## 第3回 天神川氾濫災害調査委員会

# 天神川氾濫災害調査委員会

## 第 3 回委員会説明資料

## 第2回調査委員会でのご意見への対応

# ご意見① 平面二次元不定流計算結果

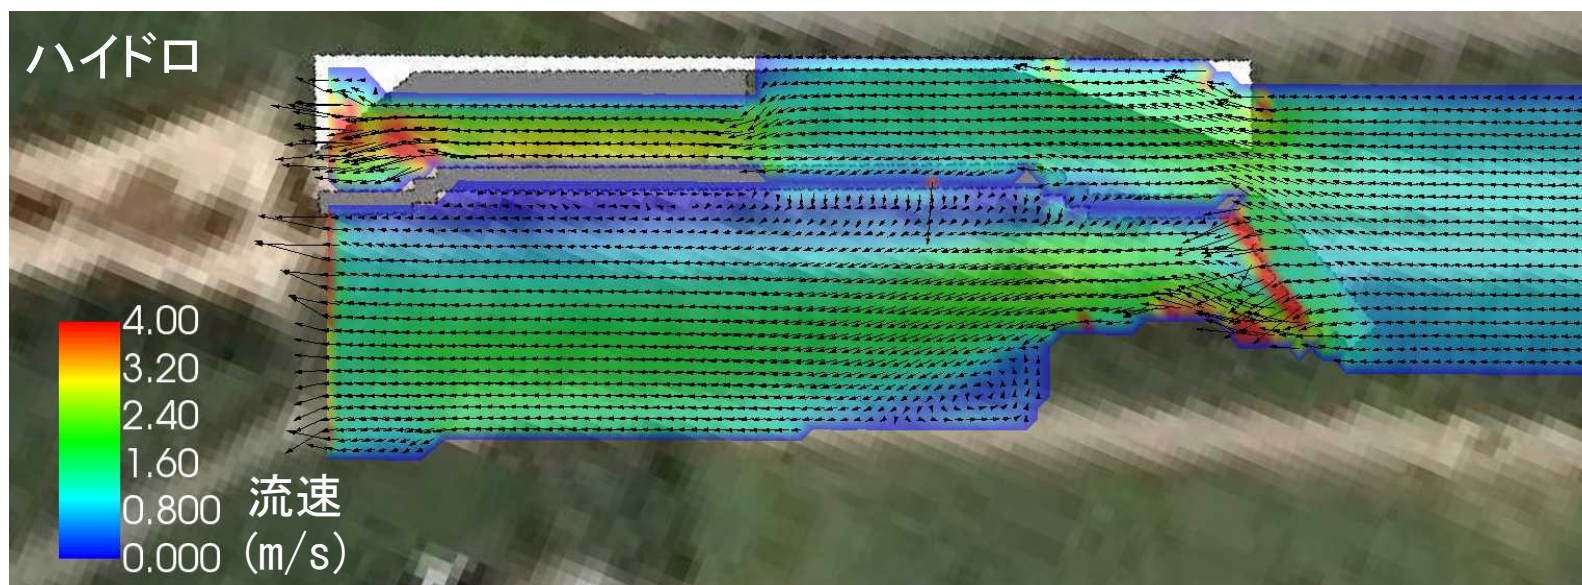
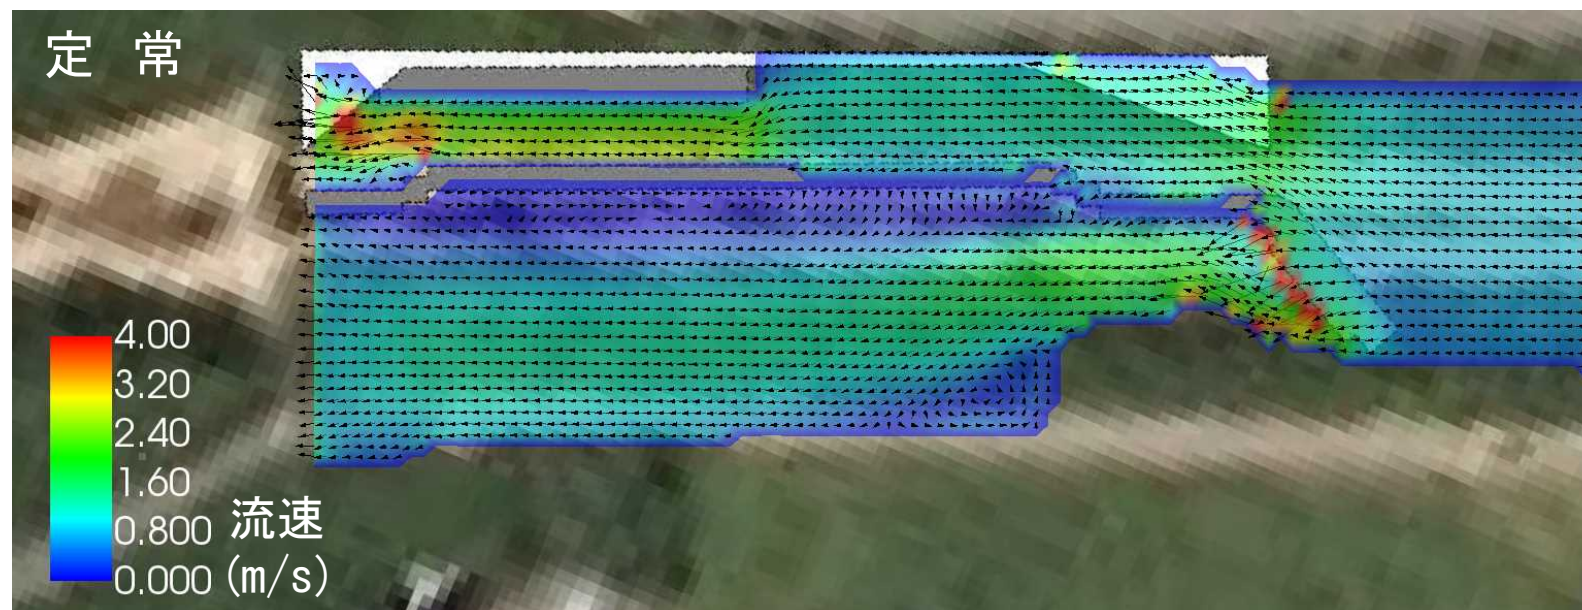
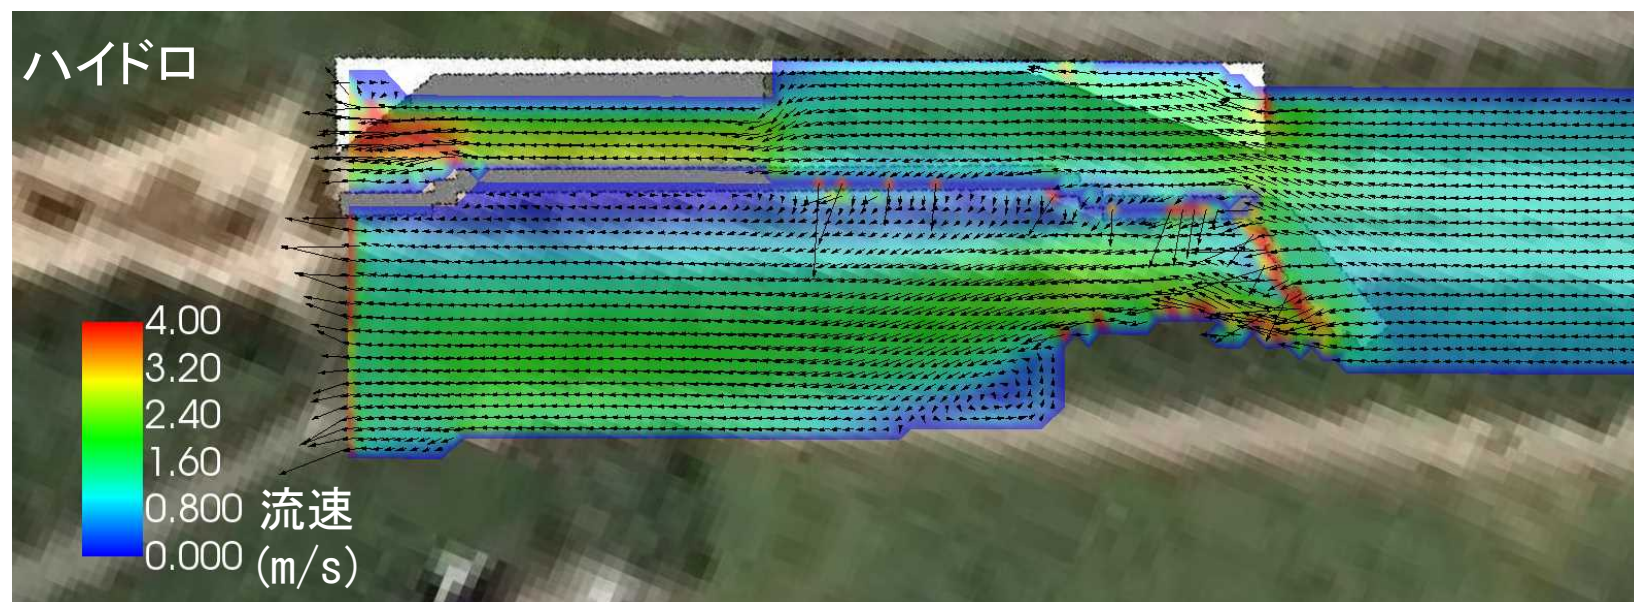
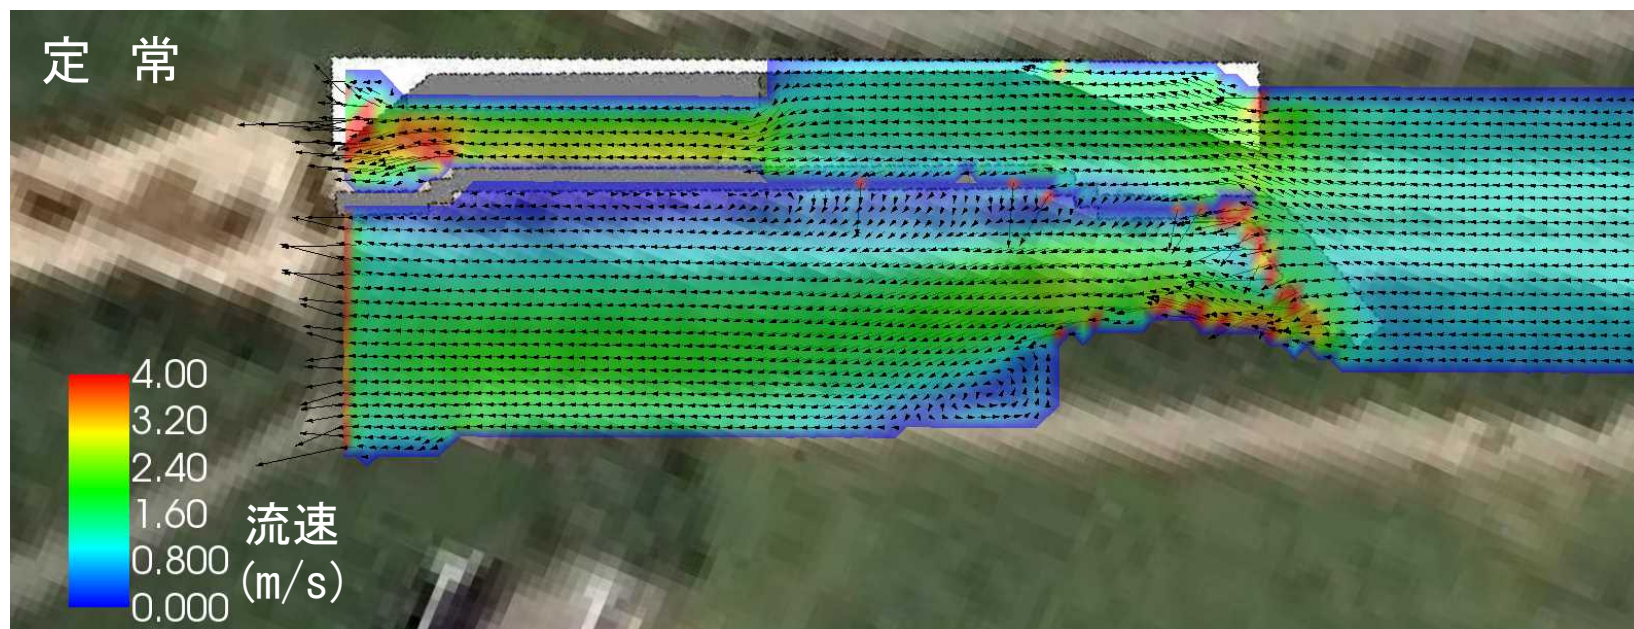
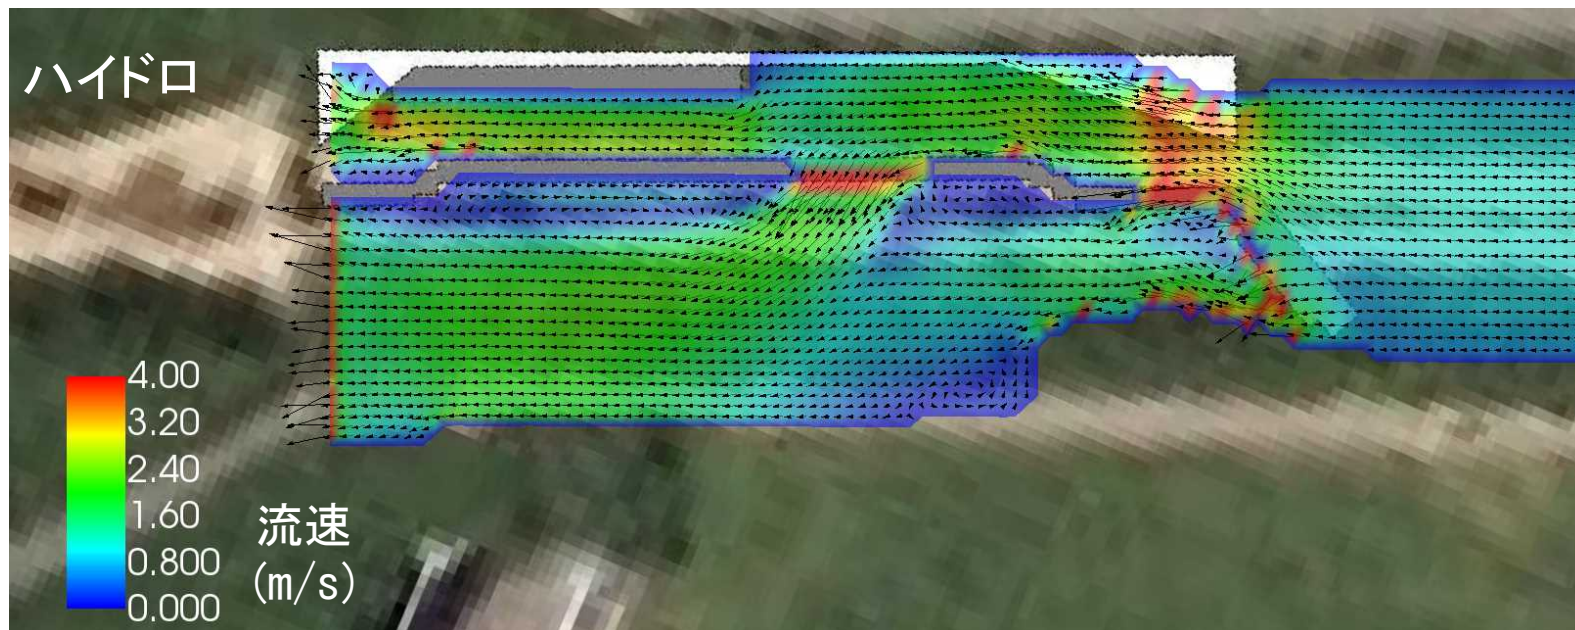
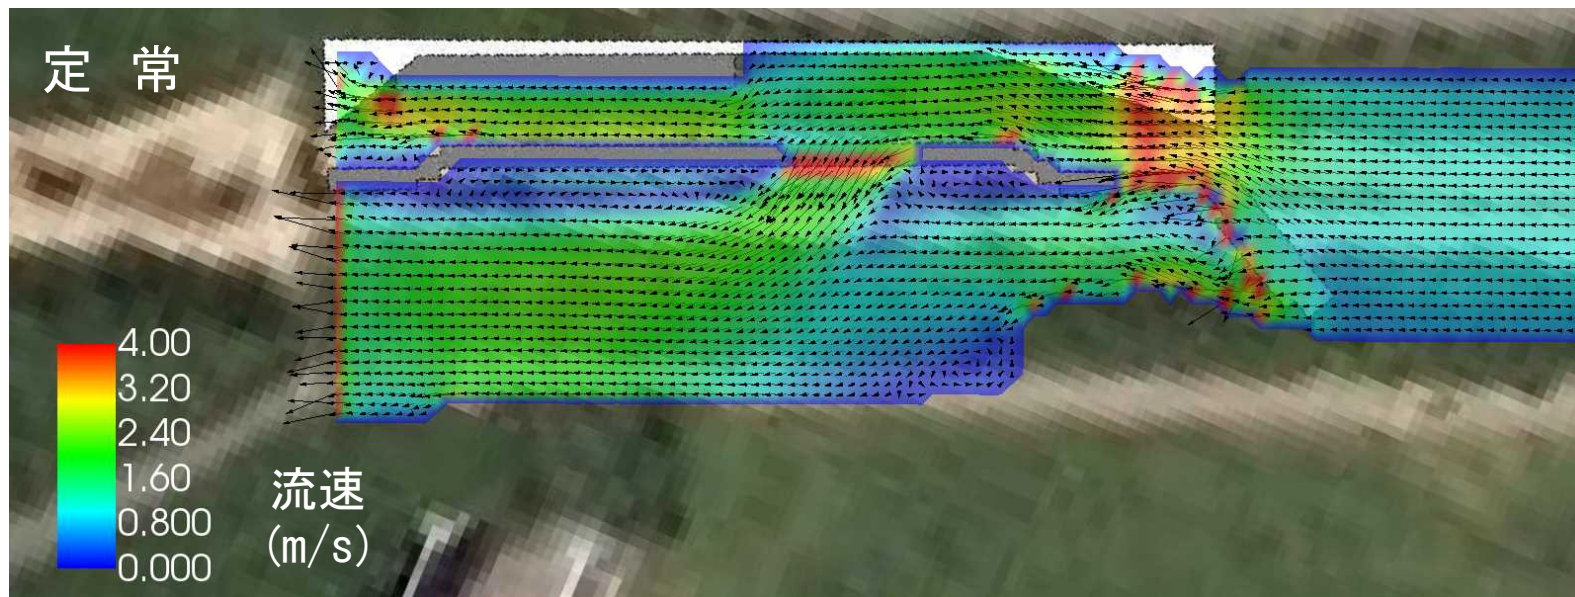
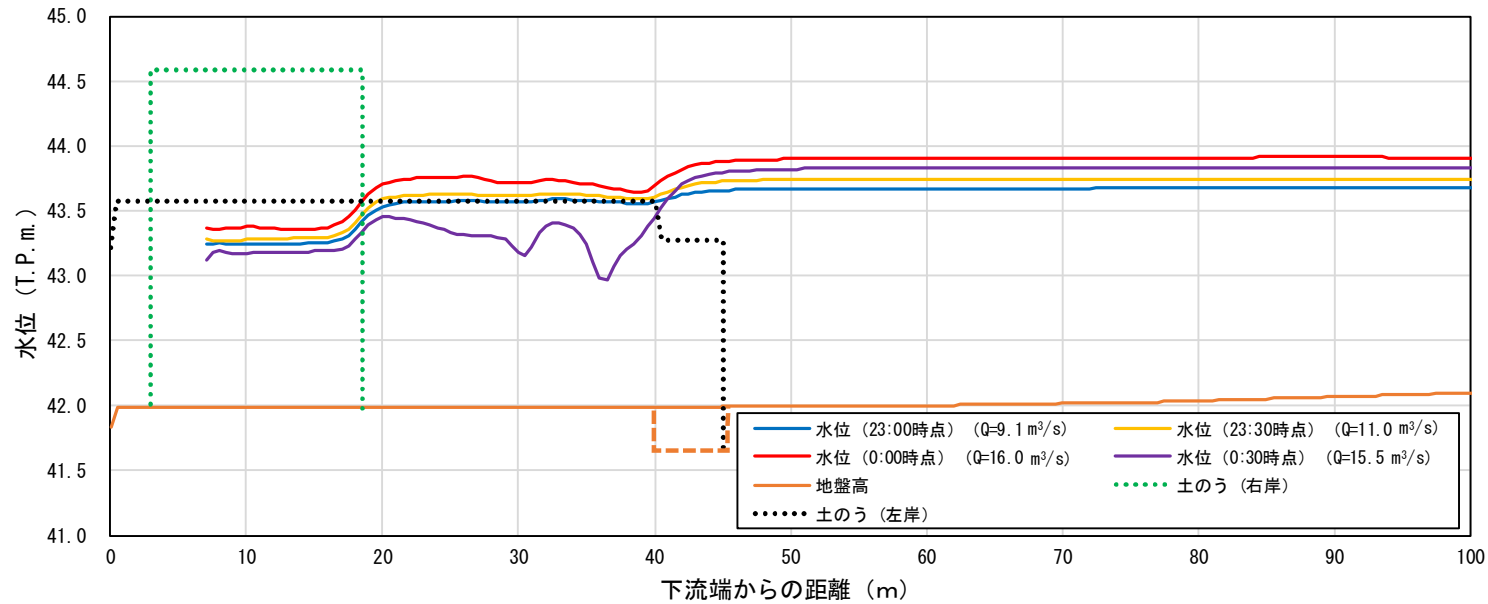
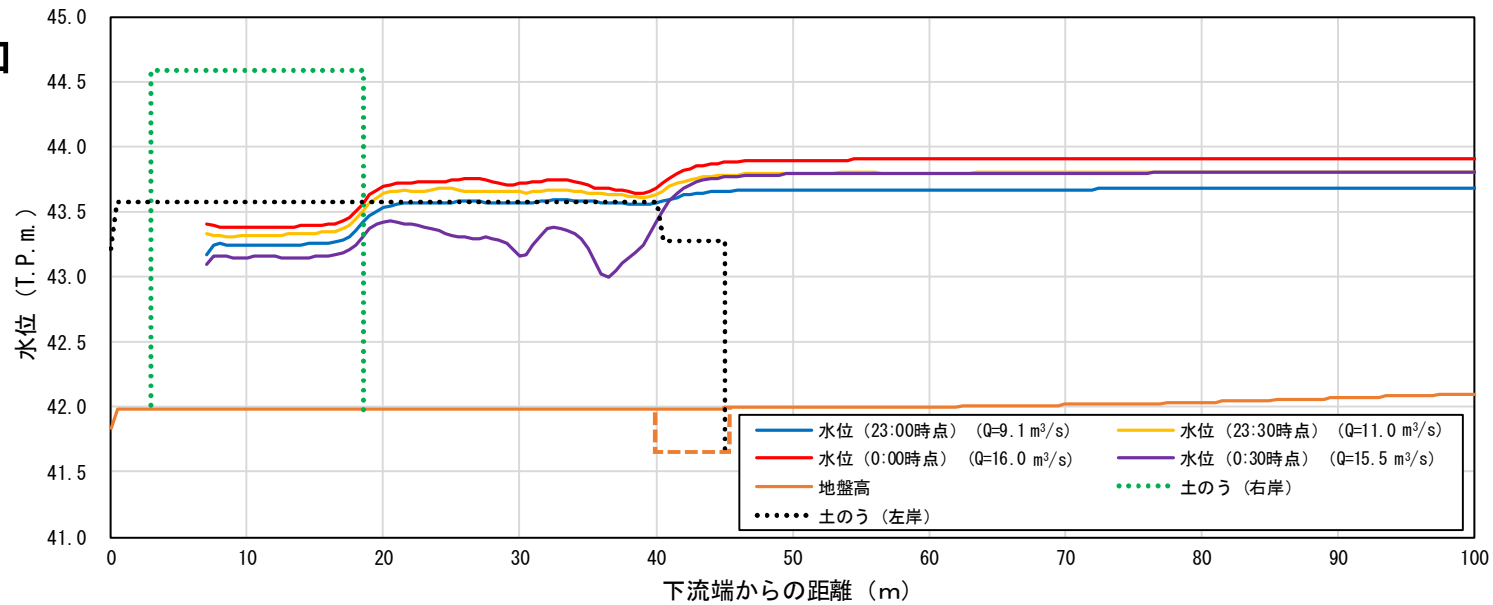
- ご意見① 二次元流況解析は、定常状態になるまで解析、または、時間毎の流量で収束するまで計算を繰り返して確認すること。
- ご意見② 計画断面のピーク水位における大型土のうの安定性について提示すること。
- ご意見③ 浸透破壊が要因のひとつであることについて、地盤の専門家の意見を確認すること。

R.5 5/7 23:30時点 (Q=11.0m<sup>3</sup>/s)

R.5 5/8 0:00時点 (Q=16.0m<sup>3</sup>/s:ピーク時)

R.5 5/8 0:30時点 (Q=15.5m<sup>3</sup>/s: 大型土のう転倒考慮)

水位縦断図(時系列)

# ご意見③

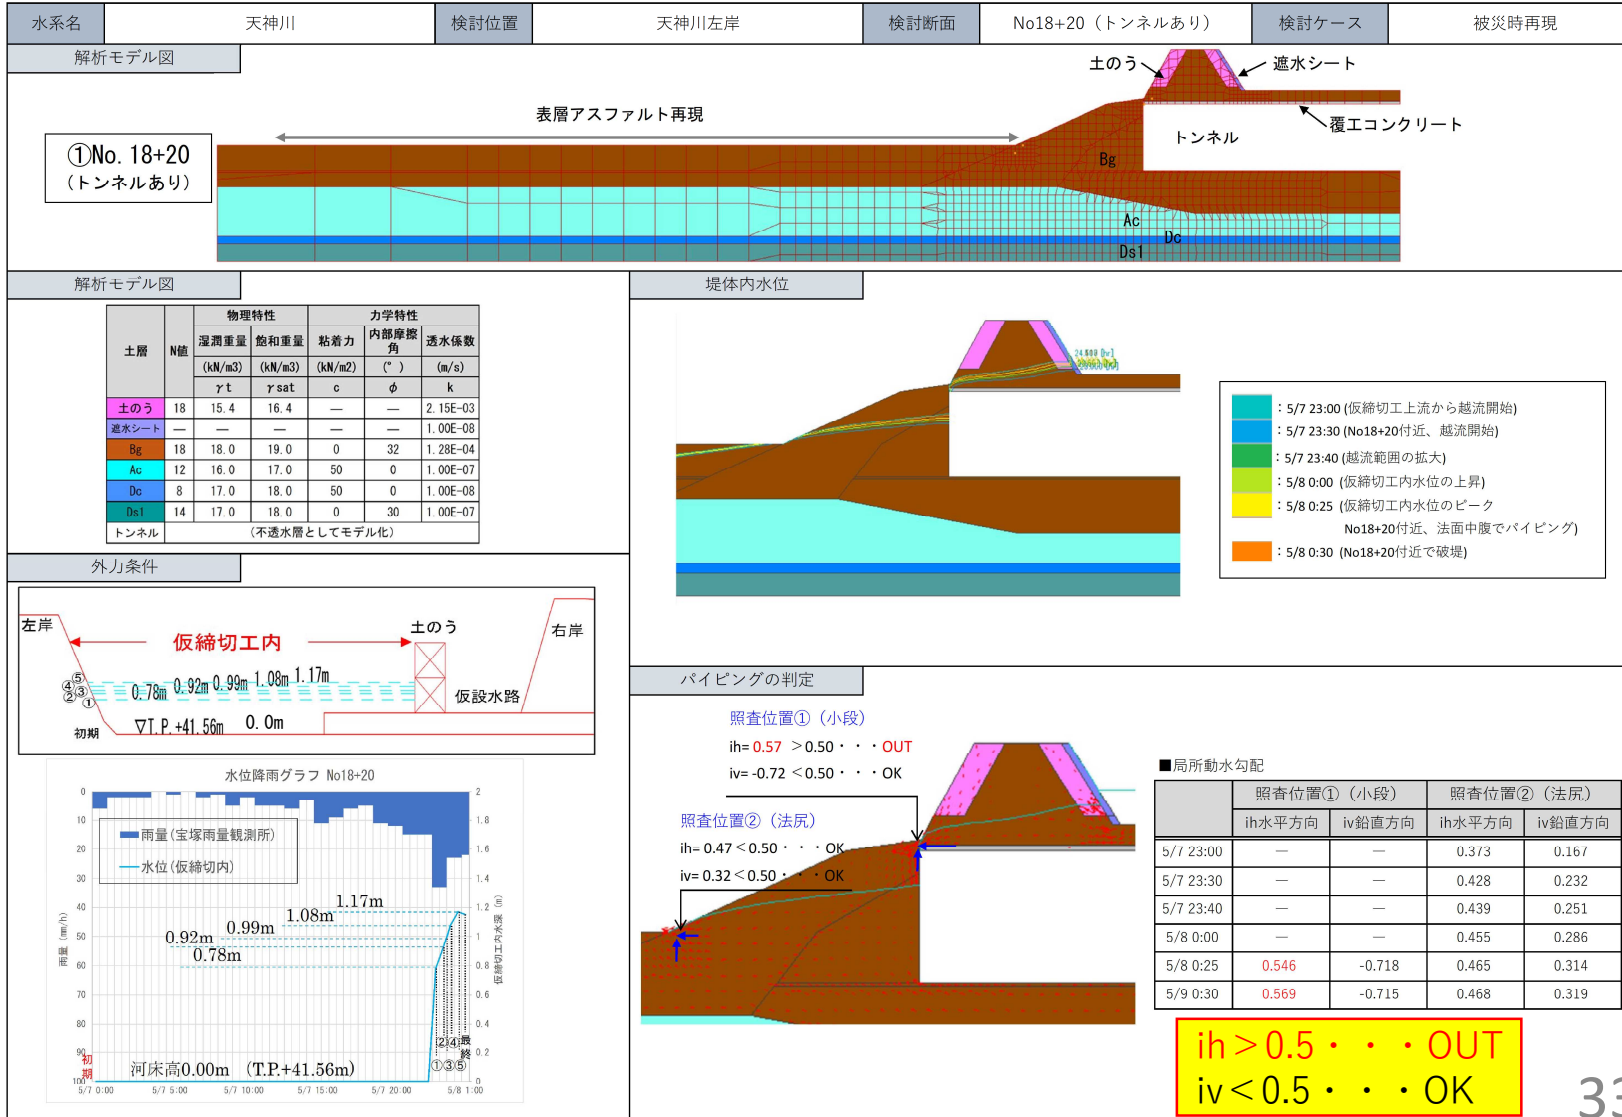
### 神戸大学工学研究科 橘教授のご意見（抜粋）

照査の方法としては、『河川堤防の構造検討の手引き（国土技術研究センター）』<sup>1)</sup>では、非定常の飽和・不飽和浸透流解析計算を行うことを原則としている。

「局所動水勾配0.5」をパイピング破壊の安全性の照査基準とすることは、飽和・不飽和浸透流解析計算による現行の照査方法に基づく限り、妥当であると考えます。また、それ以外の基準が見当たらないのが現状です。浸透と変形を連成した解析手法による堤防の安全性評価解析も研究ベースでは行われているが、解析で表現できる現象はパイピング発生の前兆となる局所的な体積膨張と有効応力の低下までであり、パイピング現象そのものの表現は依然、難易度の高い課題となっています。

第2回委員会：局所動水勾配が、限界動水勾配（鉛直方向 $i_{cv}=0.87$ 、水平方向 $i_{ch}=0.54$ ）を超過することでパイピングが発生するとした

パイピングの照査基準は、被覆土がない場合、「裏のり尻近傍の基礎地盤の局所動水勾配の最大値が0.5未満」とする。
